Mission régionale d'autorité environnementale
PAYS DE LA LOIRE

**Avis délibéré sur le projet de révision du plan local d'urbanisme
(PLU) de la commune de La Chaize-Le-Vicomte (85)
et
sur le projet de centrale photovoltaïque au lieu-dit
« L'Oiselière » porté par SAS ARKOLIA INVEST 61**

N° PDL 3907/APP et 4032/AP

Plan de masse du projet (source étude d'impact figure 15)

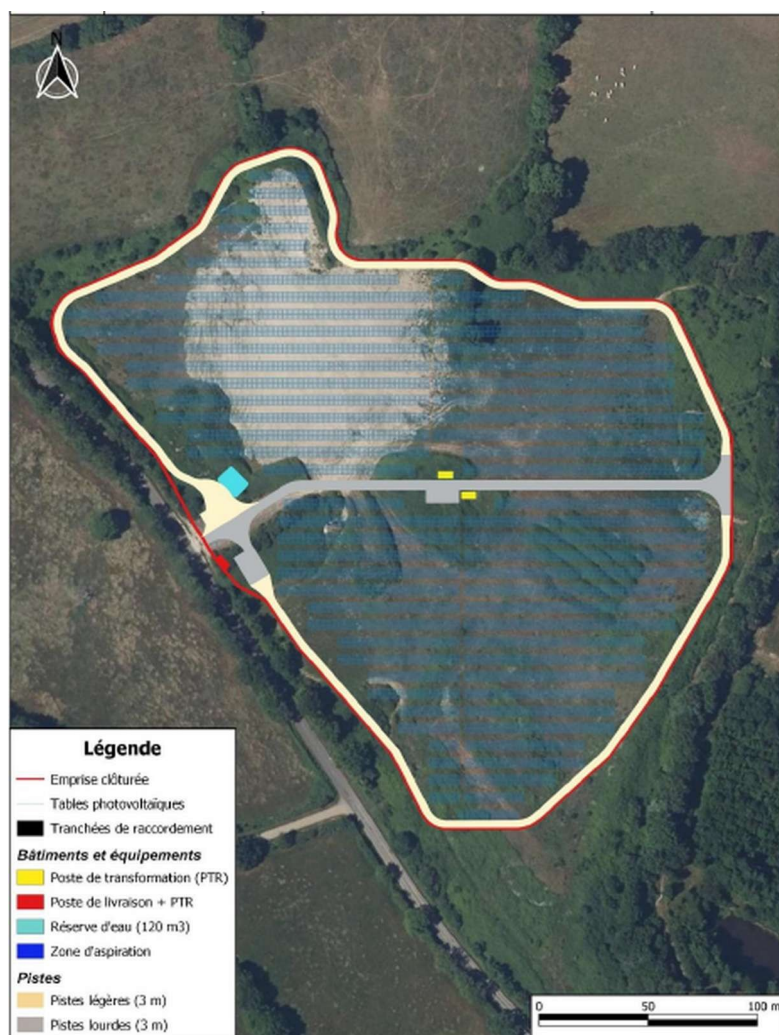
Le dossier indique que le projet fera l'objet d'un entretien par une société spécialisée et qu'un contrôle technique régulier de l'installation sera effectué. Une gestion extensive avec fauche 1 à 2 fois par an de la végétation pour éviter l'embroussaillage du site sans emploi de produits phytosanitaires ou d'apports d'engrais organiques ou minéraux. Toutefois le dossier ne précise pas si les panneaux en eux-mêmes nécessiteront un lavage particulier selon quel rythme et avec quels moyens.

Par ailleurs la toute dernière annexe XIII de l'étude d'impact porte sur la recherche d'un éleveur ovin pour assurer une activité pastorale également sur le site, ce qui apparaît en contradiction avec les modalités d'entretien décrites précédemment concernant la fauche.

La MRAe recommande de préciser les modalités d'entretien des panneaux et de lever toute ambiguïté concernant les modalités d'entretien du couvert végétal du site.

Carte de localisation des zones humides de la zone d'implantation potentielle (ZIP) du projet de centrale solaire au sol (source étude d'impact du dossier de permis de construire)

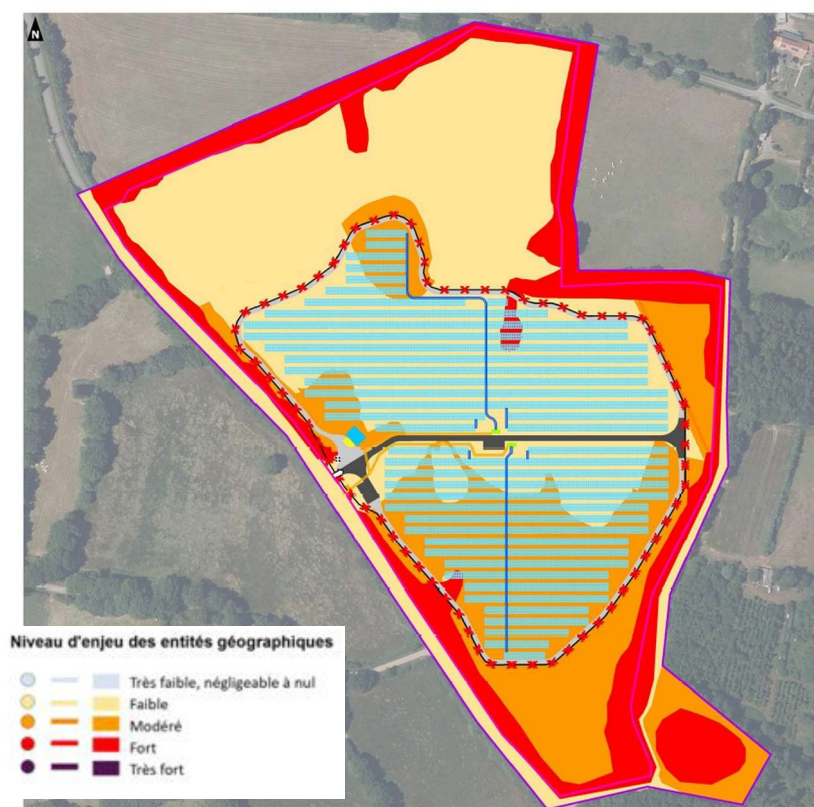
Ainsi en ce qui concerne le plus gros secteur Ae1 dédié à l'accueil de la centrale photovoltaïque il était normalement attendu une analyse des enjeux effectuée au niveau du PLU. Au cas présent la MR Ae relève que les enjeux environnementaux qui ont fait l'objet d'une prise en compte via des mesures d'évitement (zones humides et zones à enjeux écologiques forts) dans le cadre de l'étude d'impact du projet gagneraient désormais à être repris au plan de zonage par des dispositions visant à en assurer la préservation effective.

Concernant le projet de centrale solaire au sol des Juraires, son inscription en STECAL milite en faveur d'une délimitation correspondant au seul périmètre clôturé du projet, dans la mesure où l'étude d'impact relative au permis n'indique aucune mesure de gestion particulière des espaces à enjeux fort situés hors de son périmètre mais pour autant en zone Ae1 et qui gagneraient davantage à être identifiés au plan de zonage du PLU comme éléments à préserver.

- **d'adopter au plan de zonage du PLU des dispositions visant à préserver durablement les fonctionnalités des secteurs à enjeux écologiques forts évités par le projet de centrale photovoltaïque dans le secteur des Juraires.**
